No. EXPEDIENTE
MOPC-CCC-LPN-2018-0016
No. DOCUMENTO
01

**RESPUESTA A CONSULTAS AL PLIEGO DE CONDICIONES**

Con relación al procedimiento de Licitación Pública Nacional No. MOPC-CCC-LPN-2018-0016 para la *“CONSTRUCCIÓN PALACIO DE JUSTICIA SANTO DOMINGO ESTE”*, tenemos a bien dar respuesta a las preguntas realizadas por los oferentes en tiempo hábil, de acuerdo al cronograma de actividades.

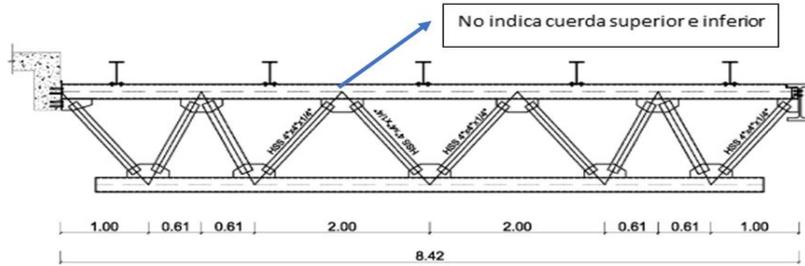
**23) ESTRUCTURA METALICA:** Las tijerillas mostradas en el entrepiso E-1 de la pasarela (plano E-501 (Pág.350), muestra que el puente tiene 8 viguetas transversales. Sin embargo en las secciones mostradas en el plano E-515 (pág. 364), muestra 13 y 14 vigas transversales respectivamente. Esto sucede con las tijerillas de los entrepisos E-2 y E-3 respectivamente ¿cuántas viguetas debemos considerar en dichos puentes o cuál de los dos predomina?

Considerar 8 viguetas transversales En Entrepiso E-1. La Separación entre ellas es 1.75 m. en Todos los Casos, ver planos págs. E-515, E-520, E-521, E-522.

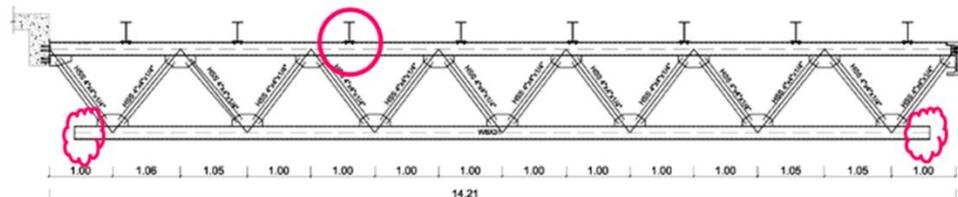
25) Las placas que unen las diagonales en las tijaillas de las pasarelas, no están indicadas en la volumetría suministrada, pero si se suministra el detalle en el plano E-510. Favor indicar si las mismas se podrán agregar al presupuesto.

Ver Enmienda No. 01 Listado de Partidas.

1 DETALLE TIJERILLA 5-E2  
E-517 ESC.:1:40

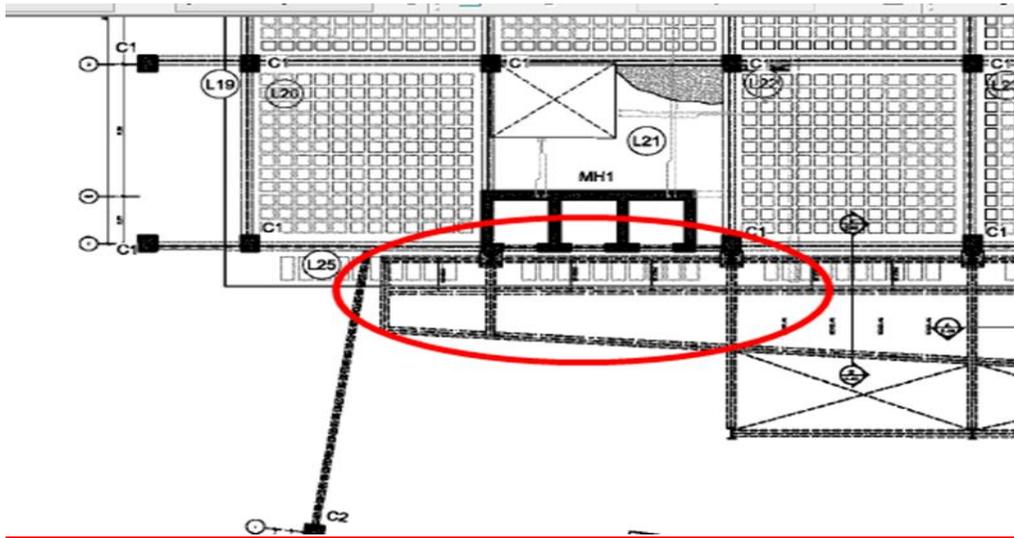
26) En ese mismo orden, las conexiones de las vigas secundarias, tampoco de encuentran en la volumetría (ver dibujo posterior); en dicha volumetría consideran que la cuerda posterior de conecta pero en la sección solo se visualiza conexión en la parte superior de las tijaillas.

Dependiendo el detalle de tijerilla se conectan arriba y abajo. (Deben ver el detalle de cada tijerilla).

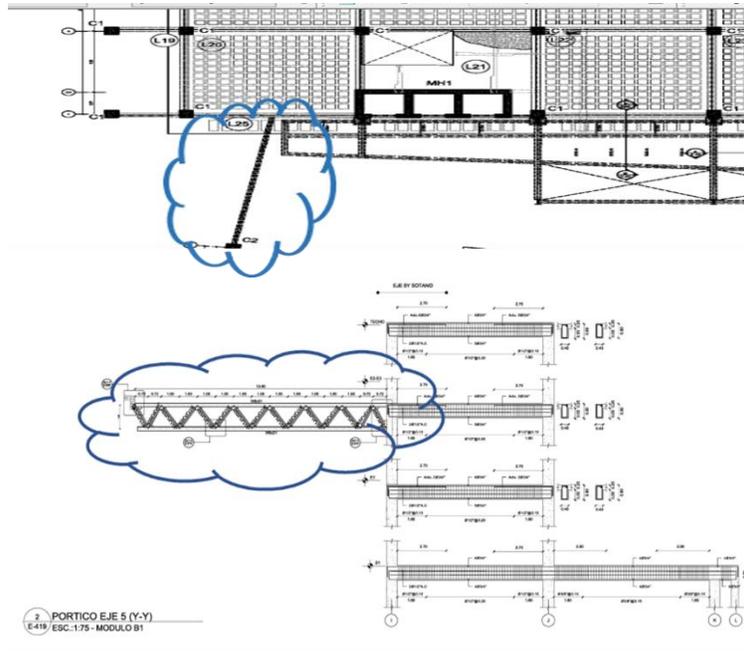
28) En el plano E-419, muestra una sección tipo tijerilla en el eje 5 del entrepiso E-3 de la pasarela; sin embargo en la planta no indica ningún nombre de viga para ser considerada como una tijerilla, pensando así que la misma sería una sección de viga principal.

Favor especificar si debe considerar viga tipo tijerilla o w18x175 como viga principal en dicho eje del E-3.

Si, considerar tipo tijerilla como en la sección pórtico eje 5, arriba mostrada.

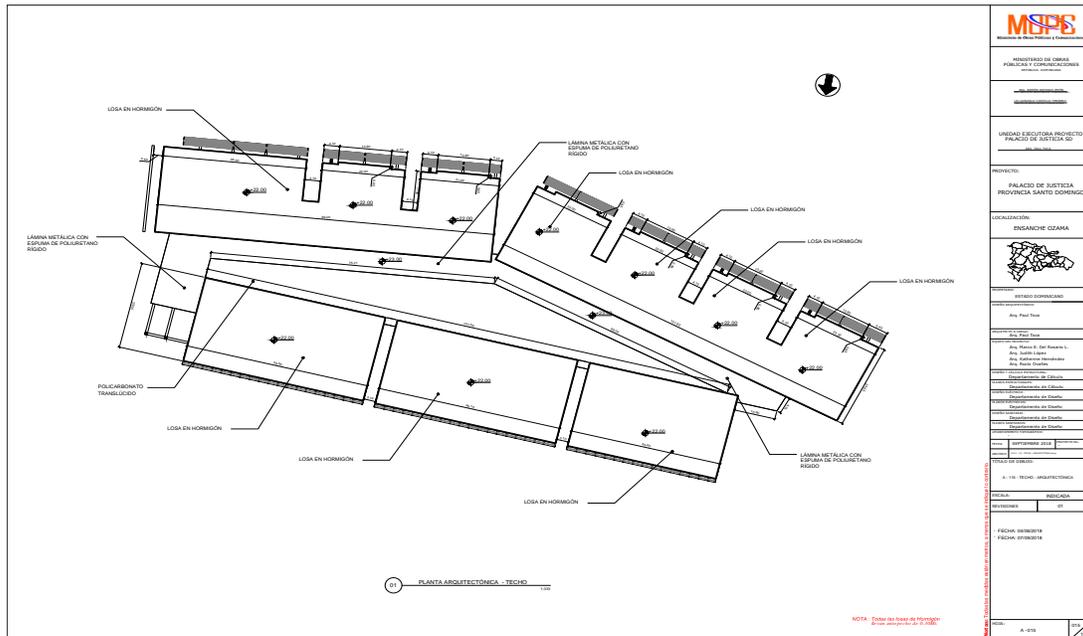
30) Favor suministrar la sección estructural de correspondiente al eje F, ya que están los ejes E y luego las del G (planos E408 y E-409).

El F corresponde al eje columnas de la pasarela, no es de hormigón. (Ver plantas).

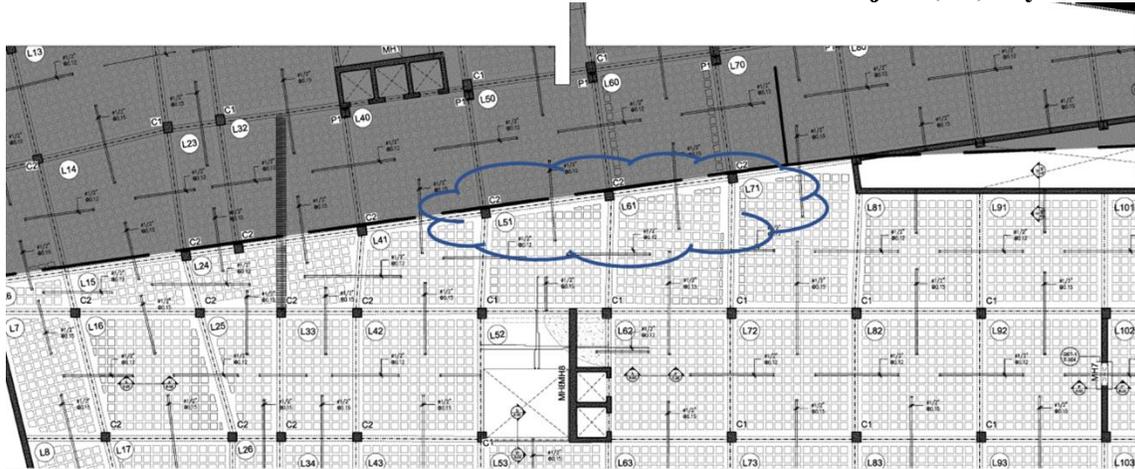
32) En el detalle de los louvers, (plano E-316) (302/607). se colocan soporte perimetral en tubulares HSS (hierro negro), y celosías en aluminio. ¿se pudieran sustituir estas celosías en material galvanizado?

Los Louvers (Celosías/Marcos) en ambas Fachadas deben ser en Aluzinc 0.50 mm o Aluminio. El soporte Perimetral o Estructura de soporte debe ser en Hierro Galvanizado, como indica el Listado de partidas

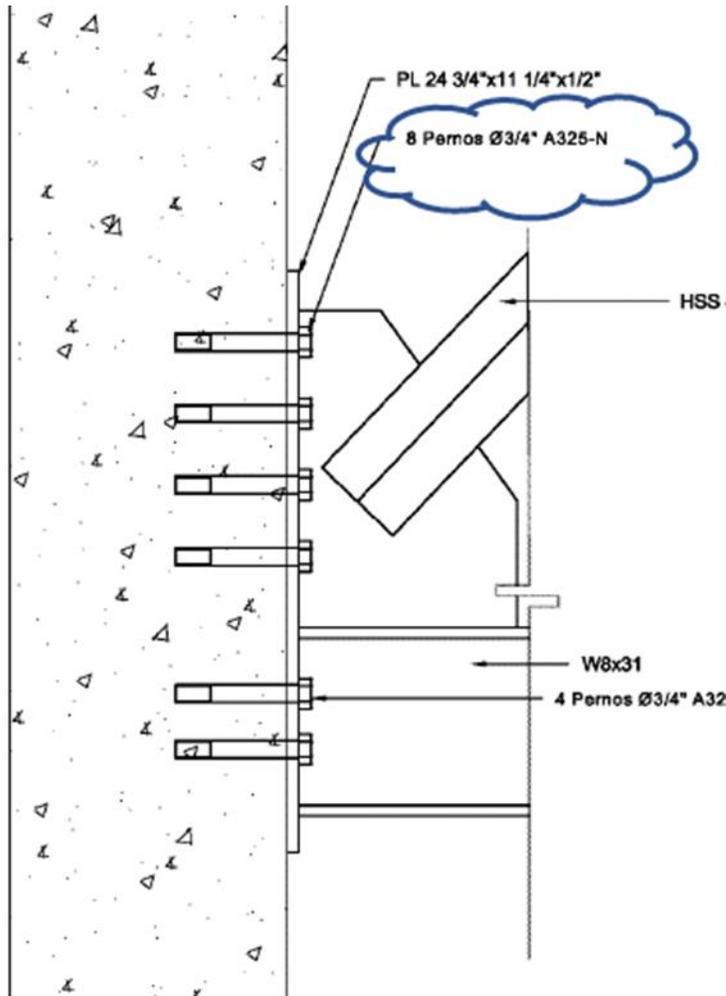
- 34) Los pernos o barras roscadas que llegan al hormigón, no existen a nivel del mercado A325, sino solo la tornillería estructural para conectar metal con metal. Las especificaciones de barras que conectan a hormigón son barras ASTM 36, barras HAS entre otros. ¿Podemos considerar en estos casos barras ASTM A36?

Sí, pueden ser considerada las HAS, se corrige plano estructural.

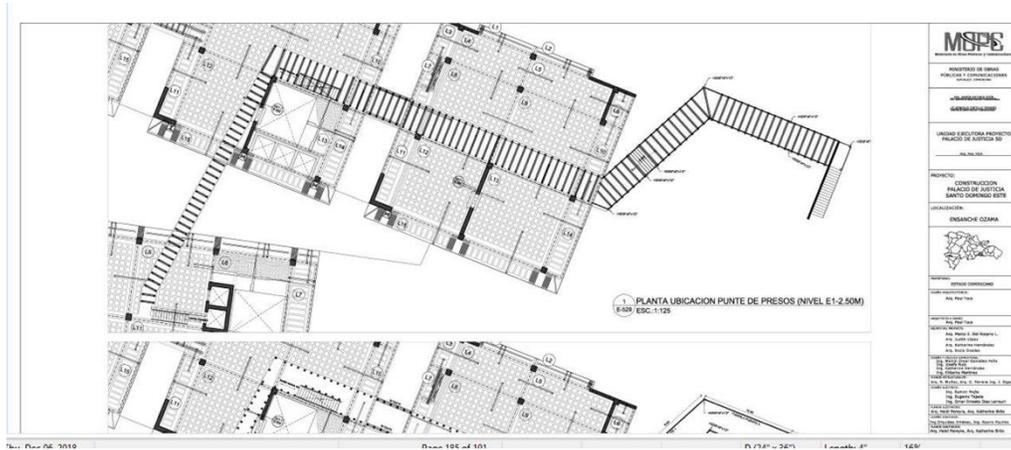
- a) Se indica en el plano E-529 elementos en Hss8"x8"x1/2".
- b) En los detalles mostrados en los planos E-531, detalle # 2 y # 3 muestran que dichas columnas son Hss8"x8"x3/8".
- c) En el detalle # 1 del mismo plano (E-531) indica que son Hss8"x8"x1/4".
- d) En el machote indican Hss8"x8"x3/8", pero estaría faltando la longitud de las de 7 de ellas, en las cantidades o cuantificaciones de la volumetría presentada.
- e) Indica en el título 10 columnas, pero en el planoE-531 nos muestra 11 en total
- f) Favor aclarar qué debemos considerar.

Ver Enmienda No. 01 en Listado de Partidas.

- a. Son de espesor 3/8" en todos los casos. Ver enmienda No. 01 Planos.
- b. Son de espesor 3/8" en todos los casos. Ver enmienda No. 01 Planos.
- c. Son de espesor 3/8" en todos los casos. Ver enmienda No. 01 Planos.
- d. Son de espesor 3/8" en todos los casos. Ver enmienda No. 01 Planos.
- e. Son 11 columnas.
- f. Son de espesor 3/8" en todos los casos. Ver enmienda No. 01, Planos.

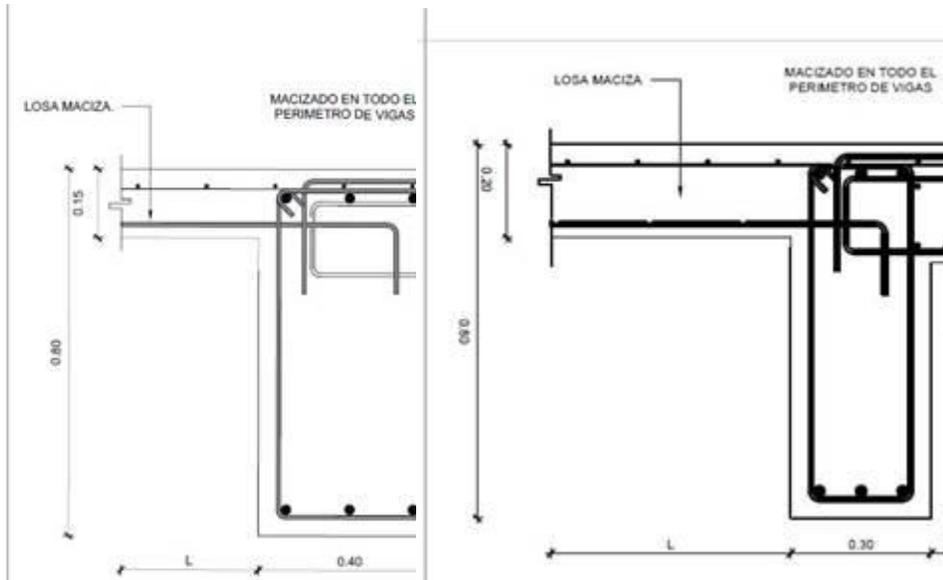
73) **ESTRUCTURALES:** El ítem #174 de Hormigón Armado, dentro de las partidas del nivel Soterrado presenta 18.56 m<sup>3</sup> de Rampa de Sótano, pero en los planos no aparece el detalle estructural: espesor, acero de refuerzo, f'c del concreto, etc. Favor revisar.

Ver enmienda No. 01 planos estructurales.

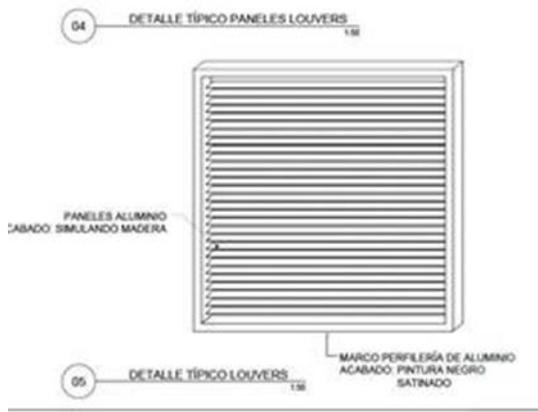
82) De acuerdo a planos tenemos;  
Este detalle para los louvers de la fachada Sur (Plano A-171):

Considerar el Listado de Partidas.

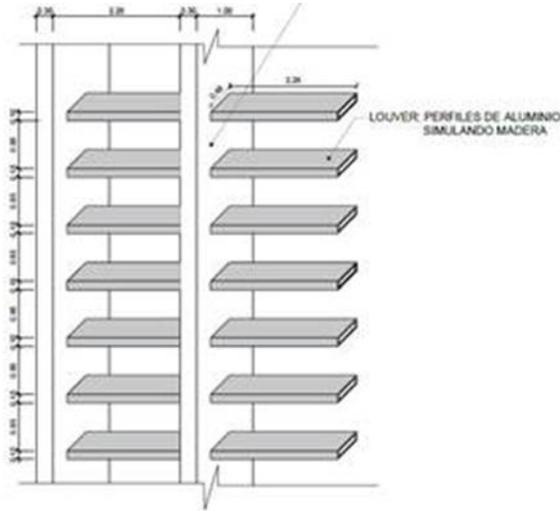
Y este el detalle de la Fachada Norte (Plano A-172):

83) Pero en el listado de Partidas tenemos la fachada Norte y Sur como: “Louvers - Aerobrise 200 liso en aluzinc 0.5 mm pintado, pintura poliéster 23 micras al horno”. Por favor verificar e indicar las especificaciones correctas.

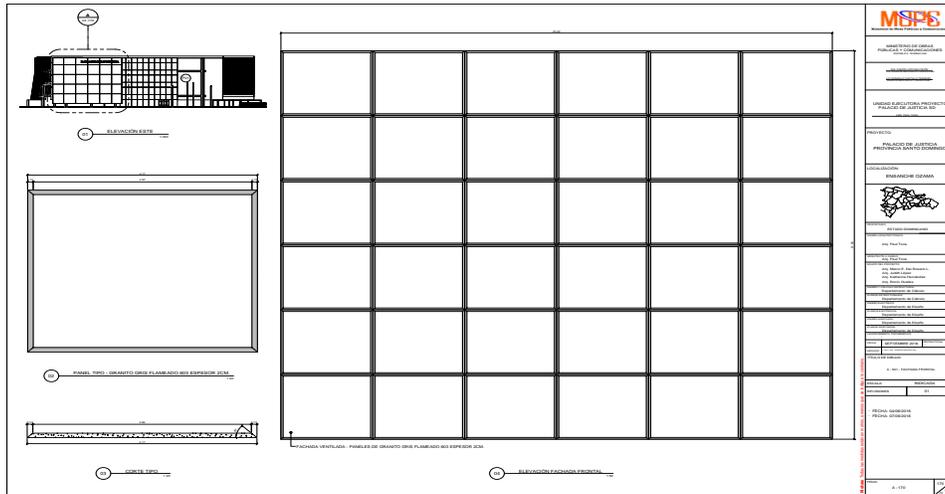
85) En el plano A-170 aparece un detalle de la fachada en Hormigón visto, pero dentro de las partidas de la fachada del edificio no aparece este material. Por favor aclarar y enviar más detalles.

La terminación señalada en el plano A-170 (A-501 Fachada Frontal) es sustituida por una solución de recubrimiento de tipo fachada ventilada de granito gris flameado 2cm de espesor en el formato indicado. (Ver Listado de Partidas).
